住民からのご意見と対応方針

1. 住民からのご意見（パブリックコメント、公聴会）への対応方針
2. 分類別の住民からのご意見数（パブリックコメント、公聴会）
3. 淀川水系河川整備計画（変更原案）に関するご意見

別紙 淀川水系河川整備計画（変更原案）に関する意見の詳細

図1

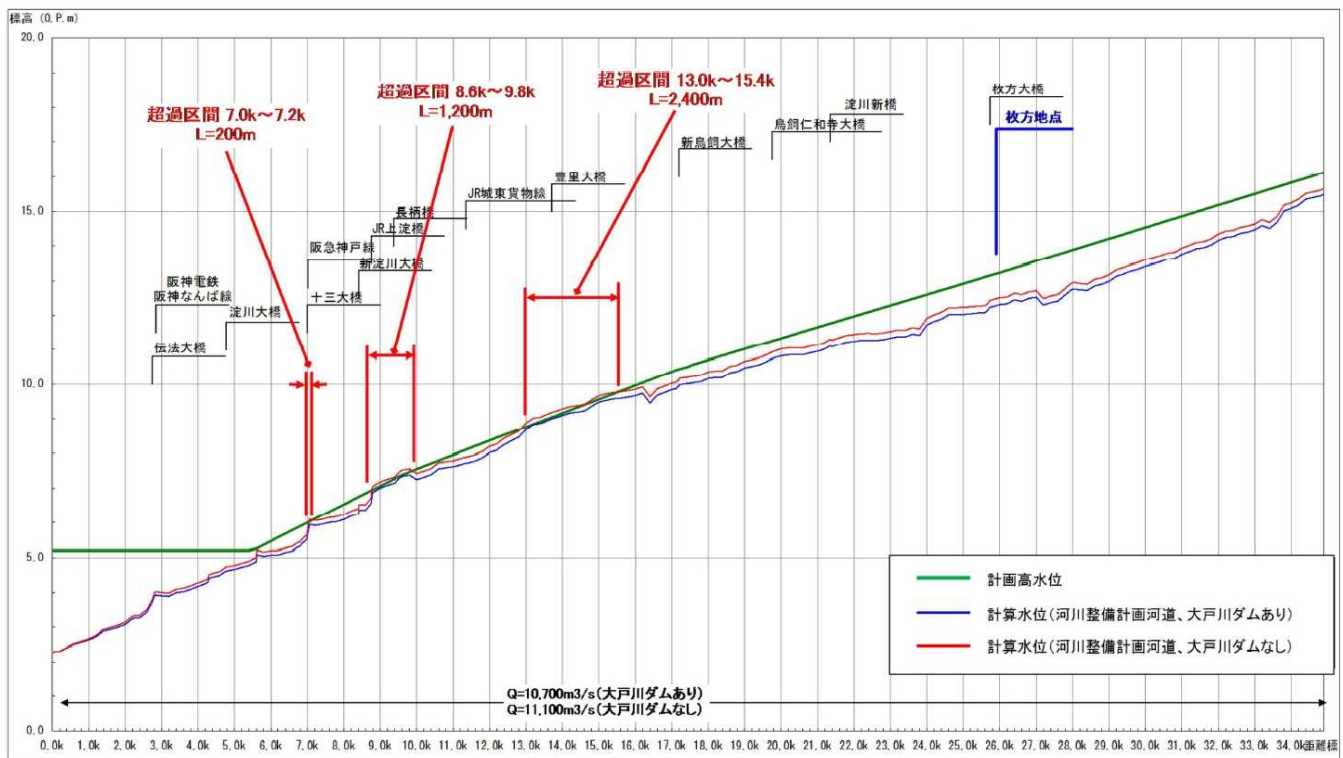
大戸川ダム検証素案では、淀川本川に関して図1が示され、淀川本川の7.0~7.2km、8.6~9.8km、13.0~15.4kmは大戸川ダムがないと、計画流量の流下時に計画高水位を超えることを問題視している。

図1は、淀川本川での大戸川ダムの洪水ピーク削減量が400m³/秒あることが前提とした水位計算結果であるが、大戸川ダムに淀川本川でそのように大きな治水効果があるのだろうか。

検証素案では淀川本川で上述のとおり、8.6～9.8 km等で大戸川ダムがないと、計画流量の流下時に計画高水位を超えることを問題視しているが、計画高水位を超える高さは図1（検証素案の図4.2-1）から読み取ると、最大で15 cm程度である。これは大戸川ダムがないと、流量が400 m³/秒増えることを前提とした数字であり、実際は上述のようにせいぜい100～150 m³/秒しか増えないから、超過水位は5 cm程度になると考えられ、わずかなものである。

図2

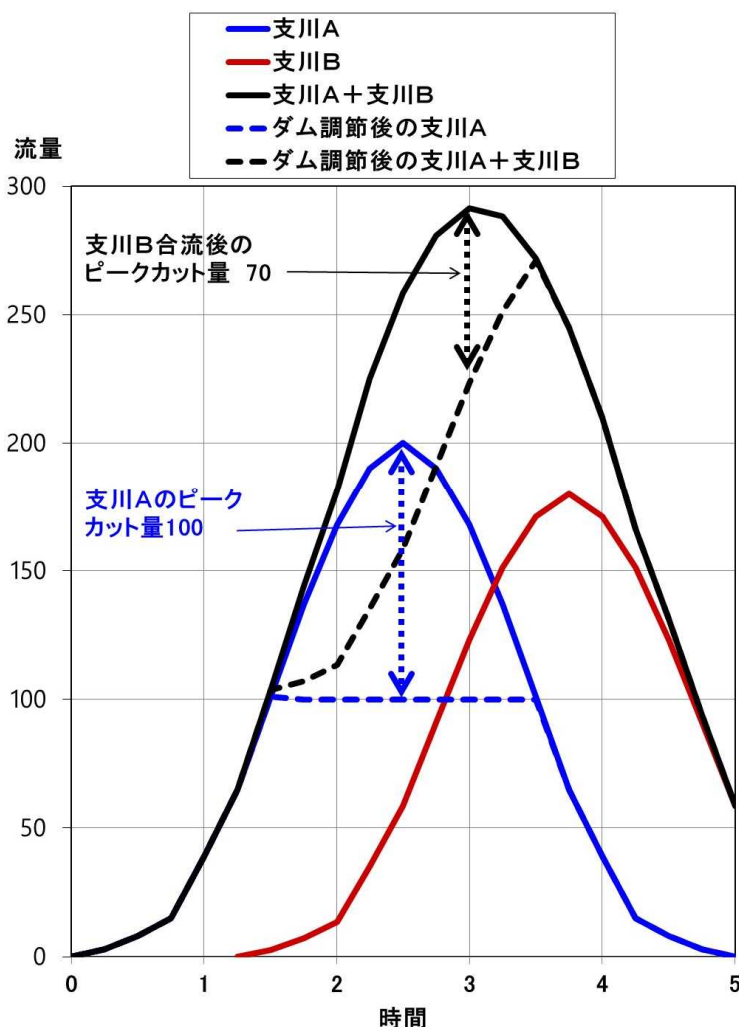
ダムの洪水ピーク流量削減効果は下流に行くにつれて小さくなる。その理由の一つは、図2の模式図に示すように、支川の流入に伴い、洪水波型が重なってピーク発生時間がずれていき、ダム洪水調節によるダム地点でのピークカット量よりも、合流後のピークカット量が小さくなることである。

図 3

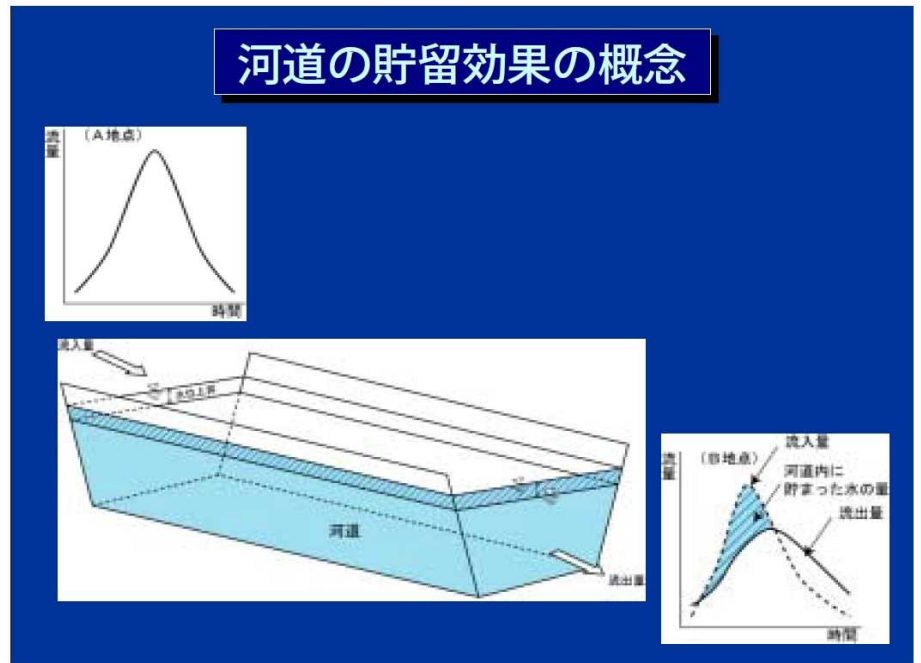
もう一つの理由は、図 3 に示すように勾配がゆるい河道では河道での貯留効果が働いてピークの突出が小さくなり、ダム地点のピークカット量の効果も小さくなることである。

図 4 2015 年 9 月鬼怒川洪水における 4 ダムの効果

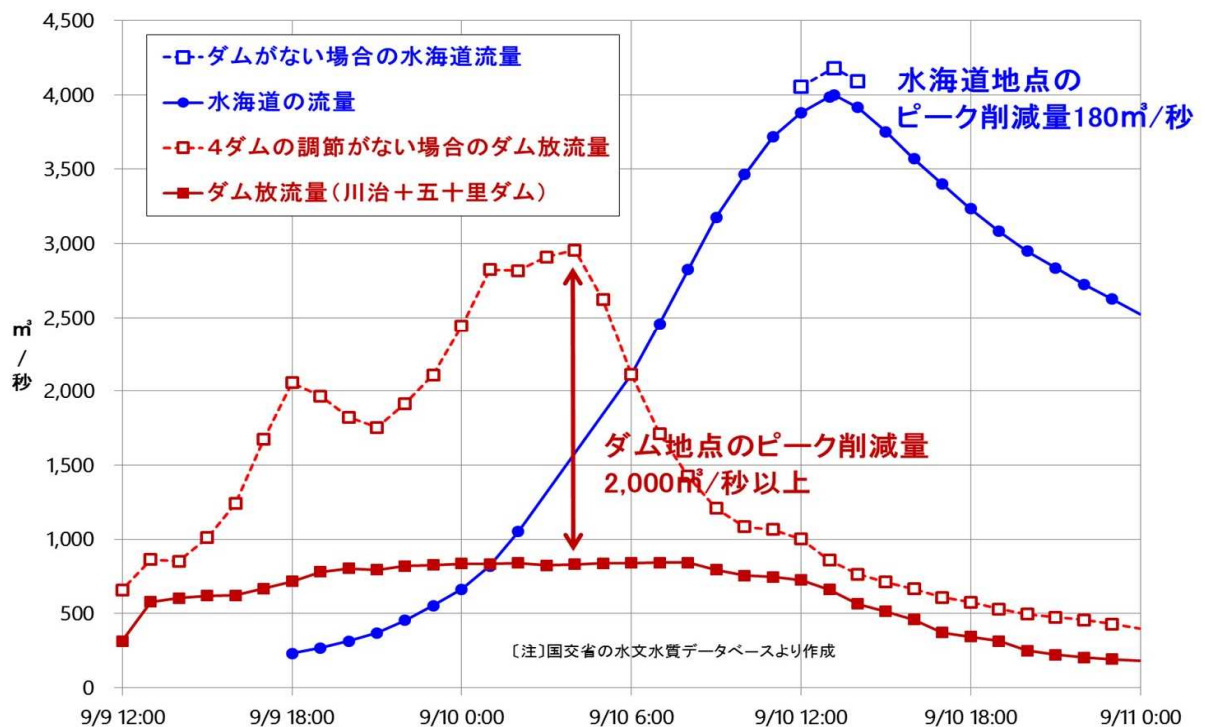
2015 年 9 月の鬼怒川洪水では、図 4 に示すように、上流 4 ダムの洪水ピーク削減量はダム地点では実績として 2100 m³/秒あったが、約 120 km 下流の最下流部・水海道地点におけるピーク流量の削減は国交省の

計算水位から推測すると、200 m³/秒程度になっており、1/10 に減衰していた。

◇水位縦断面図(淀川本川) 図5

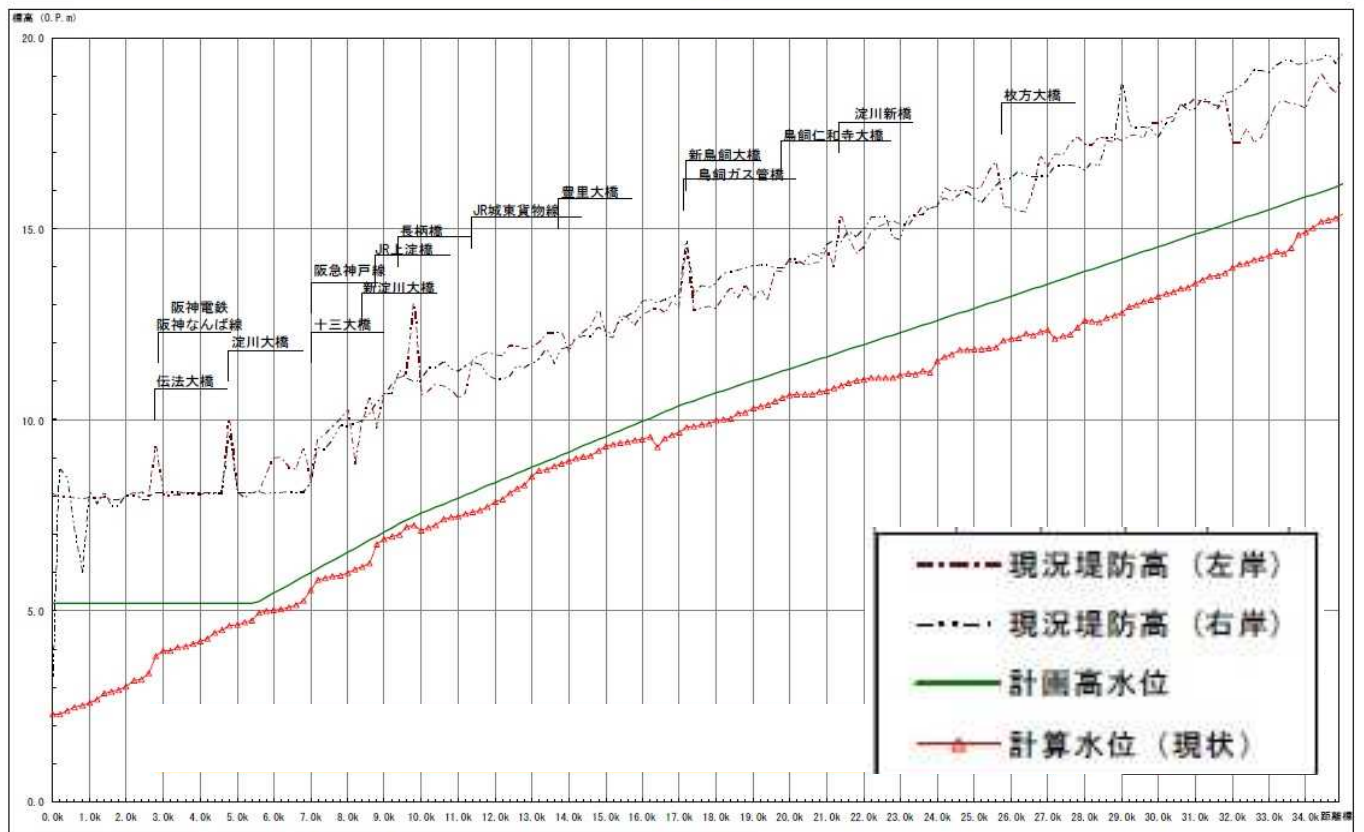
淀川水系河川整備計画の資料によれば、**図5**のとおり、左岸、右岸の現況堤防高は計画高水位より概ね2.5~3m以上高い位置にある。したがって、大戸川ダムがないために、計画高水位を5~15cm超えることがあったとしても、現況の堤防天端高には2.5~3m以上の余裕高があって、確保すべき余裕高2mを0.5~1mも上回っているのであるから、治水対策上、何も問題にならない。

図 2-6 断面図（常用洪水吐き部分）

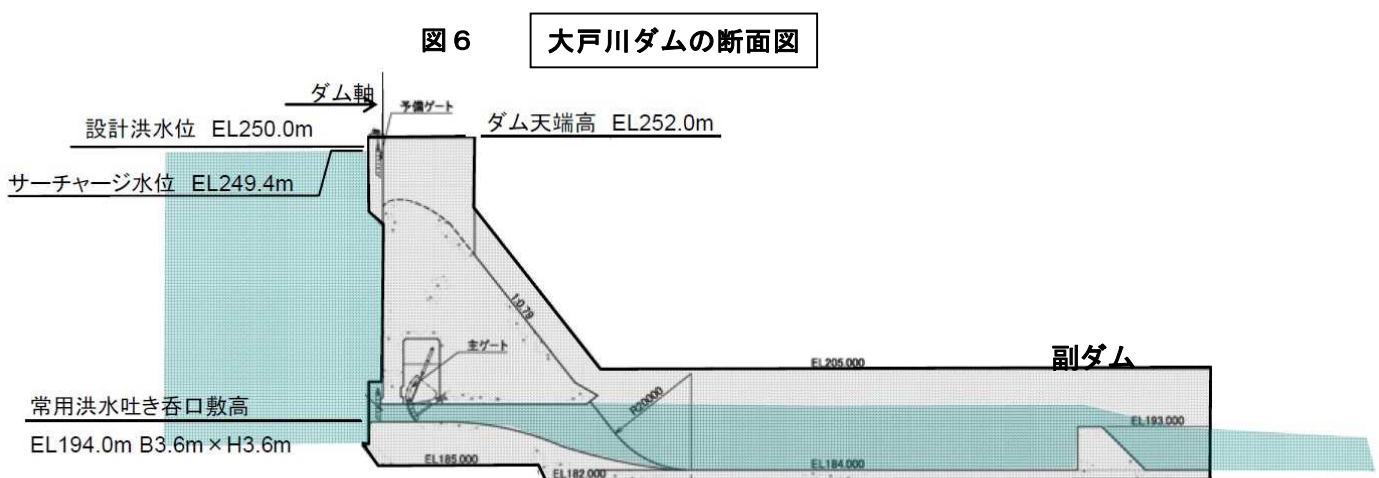
流水型ダム（穴あきダム）は上流と下流の連続性を確保できることを売り物にしているが、実際はそうではない。大戸川ダムの断面図は図6のとおりで、洪水吐きの下流側に洪水の勢いを減衰させるために減勢工がつくられる。減勢工は下流側に副ダムがあって、それが水生生物の行き来を妨げる障害物になる。また、副ダムの上流側に形成される貯水域で水質が劣化することも予想される。

写真 1

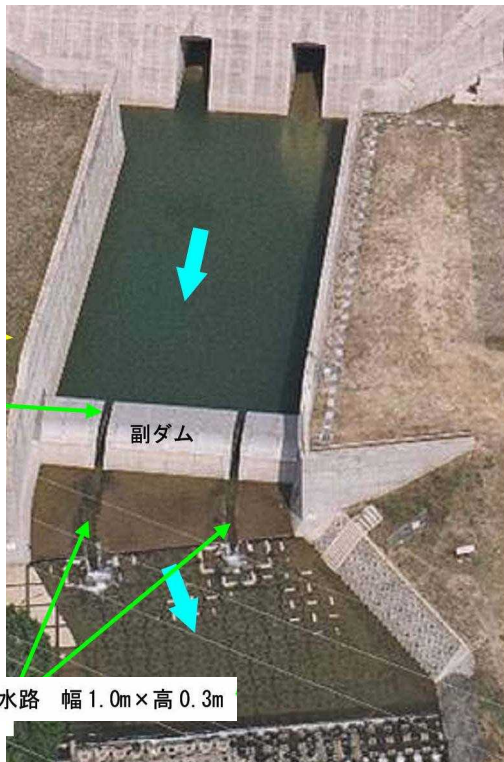
次頁の**写真1**は日本で最初の流水型ダムである島根県の益田川ダムの副ダムである。幅が50メートル近くある副ダムにおいて水が流れるスリットの水路は1m幅のものが2カ所付いているだけであるから、流速が高まると、スリットの水路で行き来できる水生生物は限られる。

図7 益田川ダムにおけるダム上下流の濁度変化（2010年）

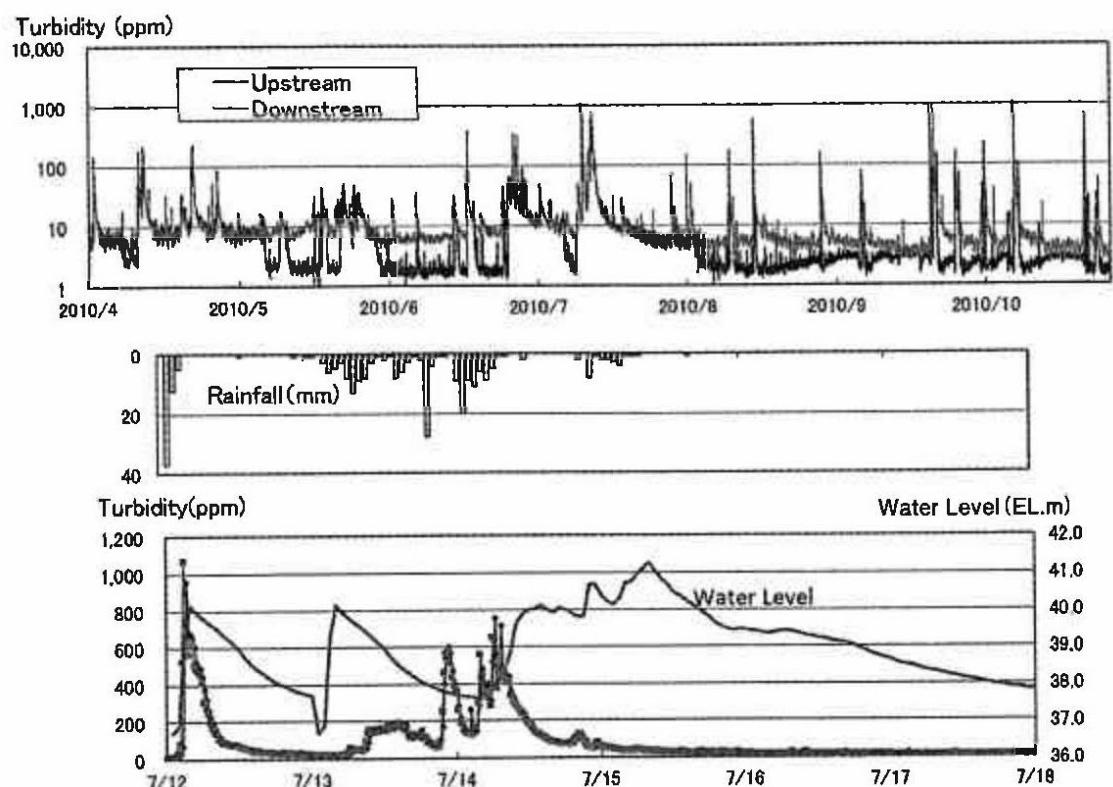
図7のグラフは、2010年に益田川ダムについて観測調査した結果である。観測期間中に複数回の洪水が発生し、高濁度水が流下している。ダム上流側（Upsream）は洪水終了後に濁度がすみやかに低下しているのに対して、下流側（Downsream）は10～数ppmの濁度が続いている。流水型ダムであってもダムであることには変わりなく、清流に戻りにくくなってしまうのである。

図 4.3.2-4 堤防強化対策工法の例

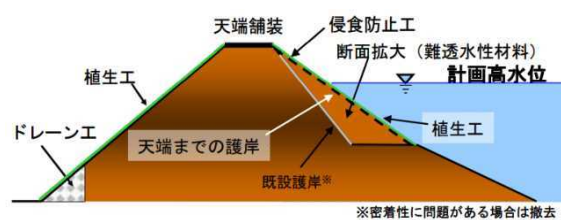
淀川水系では堤防天端までの表法護岸と裏法尻のドレーン工による堤防補強が実施されているが、裏法は植生工とされている。破堤原因の大半を占める越水破堤では、越流水による裏法尻から侵食が始まり、天端まで進行して破堤に至るため、裏法にも表法と同様に被覆工を実施することが重要である。堤防前面に被覆工を行う補強に必要がある。

さらに越水に耐えるのが二重鋼矢板補強である。堤防天端の両肩から鋼矢板を打設すれば越水にも十分耐えることが東日本大震災で証明されている。すでに実施されている地域もあり、淀川水系にも取り入れるべきである。
